DZ.271.2.619.2019

dotyczy: postępowania nr **DZ.271.2.2019** pn. „Modernizacja energetyczna budynków A-VII, T-VII, M-II, M-III, M-IV, M-V, M-VII, M-VIII w ramach zadania Projekt pn. „Modernizacja energetyczna wojewódzkich budynków użyteczności publicznej”, nr RPMP.04.03.03-12-1165/17 współfinansowany przez Unię Europejską ze środków Europejskiego Funduszu Rozwoju Regionalnego w ramach Regionalnego Programu Operacyjnego Województwa Małopolskiego na lata 2014-2020, 4 Oś Priorytetowa Regionalna polityka energetyczna, Działanie 4.3 Poprawa efektywności energetycznej w sektorze publicznym i mieszkaniowym, Poddziałanie 4.3.3 Głęboka modernizacja energetyczna budynków użyteczności publicznej – inwestycje regionalne”

Pytania blok nr 1

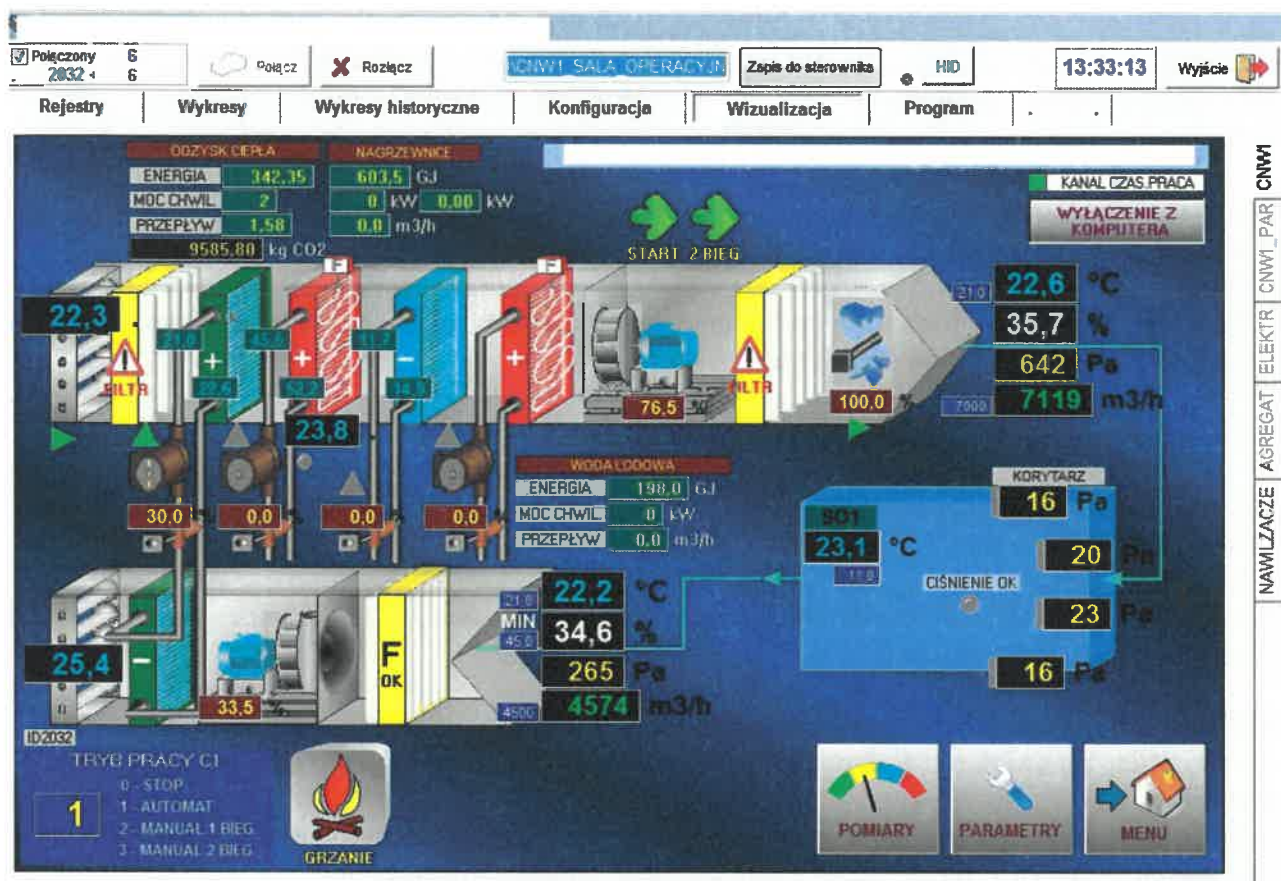
g/ Wygląd ekranów synoptycznych, rejestrowanych danych, wykresów Wykonawca uzgodni z Zamawiającym na etapie realizacji. Poniżej przykładowy ekran synoptyczny centrali klimatyzacyjnej zawierający podstawowe wymagania Zamawiającego. Grafiki, układ ekranu pozostawiamy w gestii Wykonawcy.
